II.2. CARACTERIZAÇÃO DA ATIVIDADE

FIGURA 1 – Volume de tráfego marítimo na rota aproximada das embarcações de apoio e no setor SFZA-AP1 (14 dias).

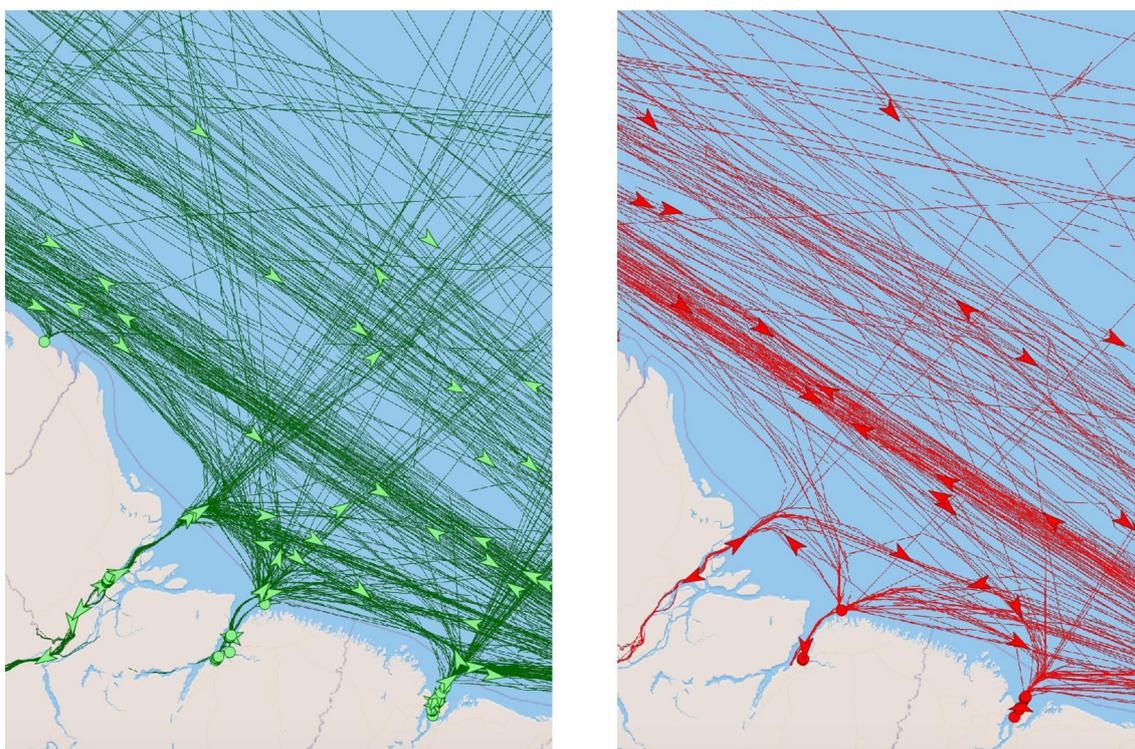
Solicitação/Questionamento: *“A empresa afirma que “Não é esperada, tanto na operação normal do empreendimento, como na eventualidade de acidentes com vazamento de óleo no mar, a manifestação de impactos sobre a região costeira, onde estão situadas áreas urbanas, ecossistemas de relevância ecológica e unidades de conservação”. Solicita-se revisão do texto, considerando a possibilidade de cenários acidentais envolvendo afundamento da embarcação de apoio e conseqüente vazamento de óleo/produtos químicos, cujo risco engloba todo o trajeto previsto para as embarcações, incluindo áreas próximas ao porto, ocasionando o toque na região costeira.”*

A **Figura 1**, apresentada a seguir, mostra o registro de navegação na região da rota revista e blocos do setor SFZA-AP1 em um período de apenas 14 dias no ano de 2017. As rotas em verde representam navios cargueiros e as rotas em vermelho representam navios petroleiros.

Esclarecemos que esta rota há anos é amplamente utilizada por embarcações que transportam combustíveis/óleo e produtos petroquímicos. Tais embarcações possuem capacidade de até 320 mil m³ de óleo cru (quando o volume máximo de estocagem esperado para nossas embarcações de apoio é de 900 m³, de óleo diesel) e segundo dados da CDP de 2015, um total de 1.433 embarcações carregando estes produtos acessaram as baías de Marajó e Guajará.
